# PREFEITURA DO MUNICÍPIO DE SÃO PAULO

SECRETARIA MUNICIPAL DE ESPORTES E LAZER

PROCESSO 6019.2023/0001854-0

Informação SEME/CAF/DCL/APE Nº 094979525

**Figura 6:** Trechos da canalização existente e da que deverá ser remanejada.

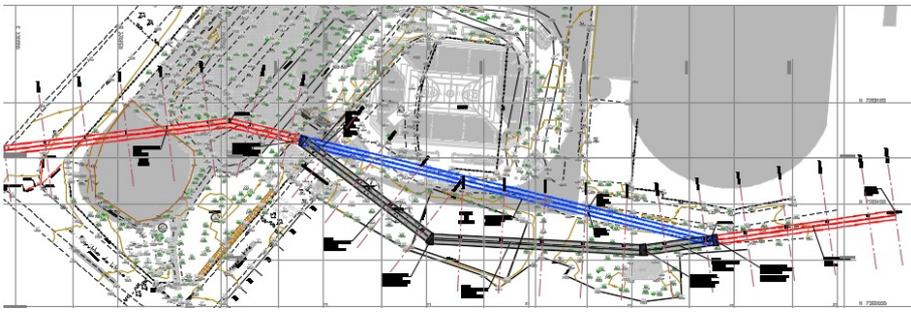
**Quanto à readequação no traçado da galeria** – Conforme esclarecido no Plano de Trabalho disponibilizado para consulta pública, “Importante ressaltar, por oportuno, que o empreendimento em pauta se encontra inserido na Bacia Hidrográfica do Córrego Uberaba, conforme pode ser observado na figura abaixo (círculo amarelo). Desta forma, as informações, a seguir apresentadas, foram extraídas do documento ‘Caderno de Bacia Hidrográfica do Córrego Uberaba’, ano de 2019, elaborado pela Fundação Centro Tecnológico de Hidráulica – FCTH em parceria com a Secretaria Municipal de Infraestrutura Urbana e Obras – SIURB.

De acordo com o descrito no Item 2 do presente relatório, a proposição de remanejamento de trecho da galeria existente deve-se ao fato de que o trecho se localiza abaixo a área de implantação do edifício da Arena e se pretende evitar a ruptura das estruturas do canal, devido às escavações a serem executadas durante as obras e, futuramente, à carga aplicada sobre o local, na fase de uso da edificação.

Ainda, conforme o relatório, “Ao iniciar a análise da situação da galeria dupla existente foi elaborada a planta de bacias que delimitou a bacia de contribuição para o trecho de readequação de traçado. Com este cenário de bacia de contribuição o **projeto restringiu-se apenas a readequação geométrica horizontal da galeria** em consequente seção de 2,00x2,00m dupla, com intuito de remanejamento devido a implantação do equipamento de lazer”.

Como se pode observar na figura abaixo, o trecho vermelho, indica a galeria existente que será mantida, o trecho azul, indica o trecho a ser desativado da galeria existente e o trecho cinza indica o remanejamento de galeria.
